Vorlage für die Sitzung Bau- und Umweltausschuss	Sitzungsvorlage BUA/080/2017	Az.: 632.6
Datum der Sitzung 19.09.2017	Öffentlichkeitsstatus öffentlich	Beschlussart Entscheidung

Stellungnahmen zu Baugesuchen und sonstigen Anträgen

Veränderte Ausführung eines Dreifamilienwohngebäudes auf den Grundstücken Flst.Nr. 2076/5 und 2076/9, Distlerweg 13 in Oppelsbohm

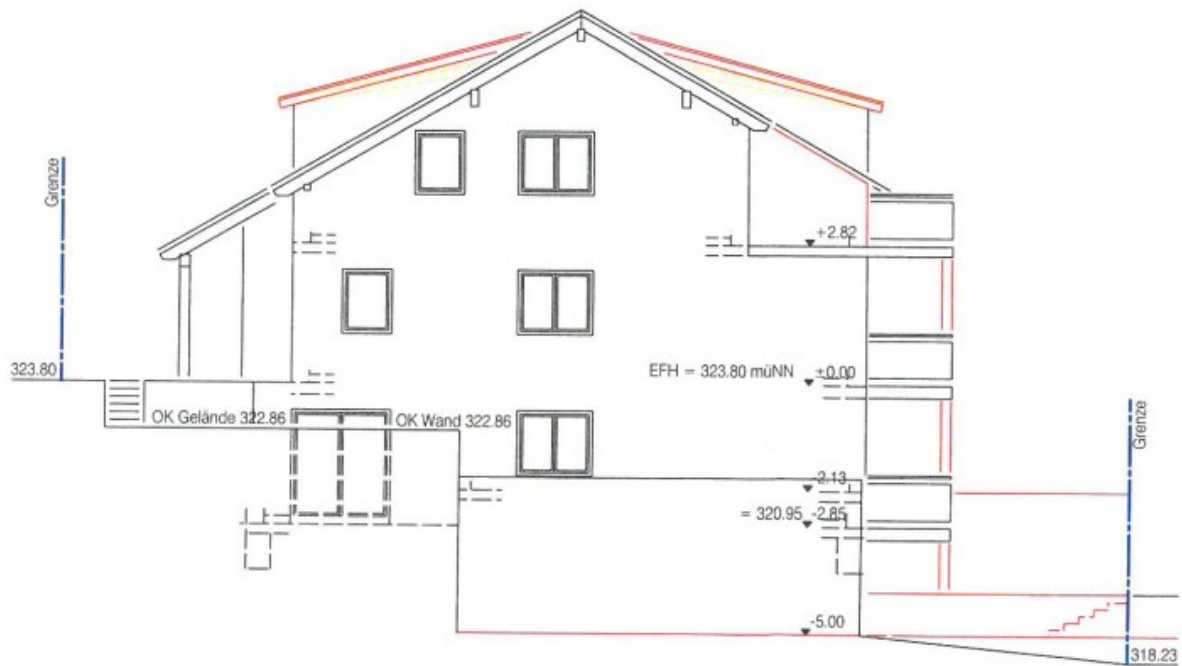
Der Bauherr hat zwischenzeitlich Bauvorlagen über die ungenehmigten Änderungen eingereicht. Beide Gauben entsprechen danach nicht den Festsetzungen des Bebauungsplanes, da, ausgehend von einer neuen Gebäudelänge von 14,85 m (Gebäude 14,25 m + Dachvorsprünge 2 x 0,30 m), eine maximale Dachaufbaulänge von 4,95 m zulässig wäre. Die Gaube auf der Südseite hat nach Angaben des beauftragten Architekten eine Länge von 5,95 m und die nördliche Gaube eine Länge von 5,60 m. Darüber hinaus wurden bei der Prüfung der Antrages folgende relevante Verstöße ersichtlich:

- Überschreitung der Baugrenze mit einem Anbau (Fahrradabstellraum) auf der Südseite und Inanspruchnahme von nicht überbaubarer Grundstücksfläche;
- Überschreitung des zulässigen Maßes für untergeordnete Bauteile und Vorbauten mit den Balkonen im EG und DG auf der südlichen Gebäudeseite.

Eine nachträgliche Gestattung der veränderten Dachaufbauten ist aus Sicht der Verwaltung nicht möglich, da diese den planungsrechtlichen Festsetzungen des Bebauungsplanes „Mendelssohnstr. – 2. Änderung“ entgegenstehen. Die maximal zulässige Traufhöhe wurde nicht für den gesamten Baukörper bestimmt, sondern auf lediglich 2/3 der jeweiligen Gebäudelänge begrenzt. Durch diese variable Höhenfestlegung wird zum einen die Gebäudeplanung, insbesondere auch die Grundrissgestaltung der Räume im Dachgeschoss, erleichtert und zum anderen eine aus städtebaulicher Sicht gewünschte weitgehend einheitliche Gestaltung der Dachlandschaften innerhalb des Neubaugebietes erreicht. Darüber hinaus sollte mit dieser Festsetzung die Errichtung von optisch überdimensionierten Dachaufbauten verhindert werden. Dem Bau- und Umweltausschuss wird vor diesem Hintergrund vorgeschlagen, das gemeindliche Einvernehmen für diesen Antragsteil nicht herzustellen.

Das gemeindliche Einvernehmen zu dem Bauantrag gemäß § 36 Abs. 1 in Verbindung mit § 31 Abs. 2 Nr. 2 BauGB wird mit Ausnahme des Antragsteils, welcher die veränderten Dachaufbauten vorsieht, erteilt. Für die verändert ausgeführten Dachaufbauten wird das Einvernehmen aus den oben genannten Gründen versagt.
